**БЛОКИ УНИВЕРСАЛЬНЫХ ШТАМПОВ СОВМЕЩЕННОГО
ДЕЙСТВИЯ ДЛЯ ОБРЕЗКИ ОБЛОЯ И ПРОБИВКИ
ОТВЕРСТИЯ У КРУГЛЫХ В ПЛАНЕ ШТАМПОВАННЫХ
ПОКОВОК НА КРИВОШИПНЫХ ПРЕССАХ**

**ГОСТ
23211-78**

Изменение № 1 ГОСТ 23211—78 Блоки универсальных штампов совмещенного действия для обрезки облоя и пробивки отверстия у круглых в плане штампованных поковок на кривошипных прессах. Конструкция и размеры

Черт. 2

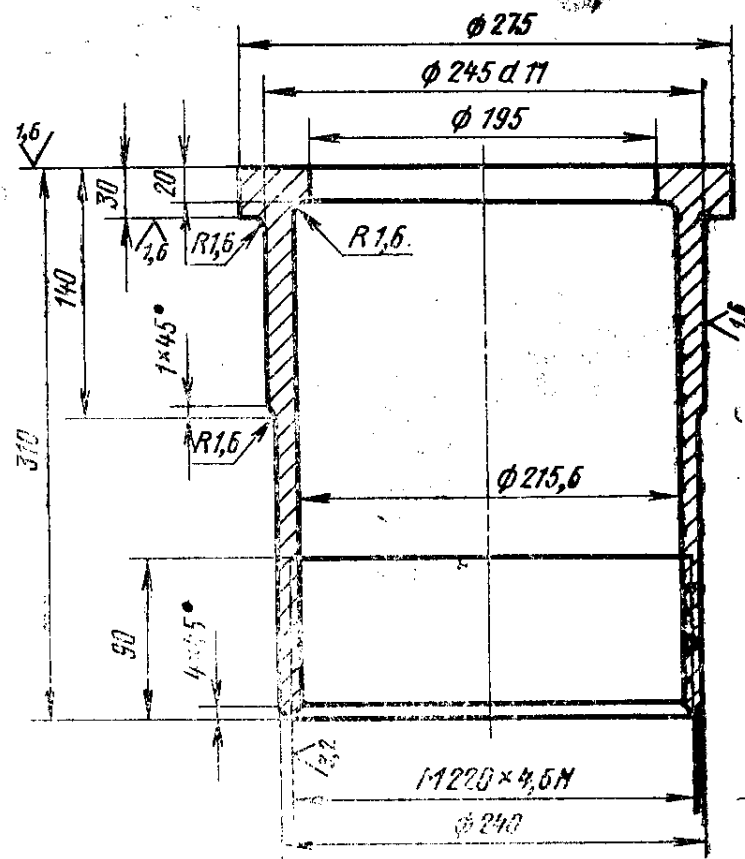
Приложение 3. Пункт 1. Чертеж 2. Подрисуночная подпись. Заменить ссылку: ГОСТ 3057—54 на ГОСТ 3057—79.
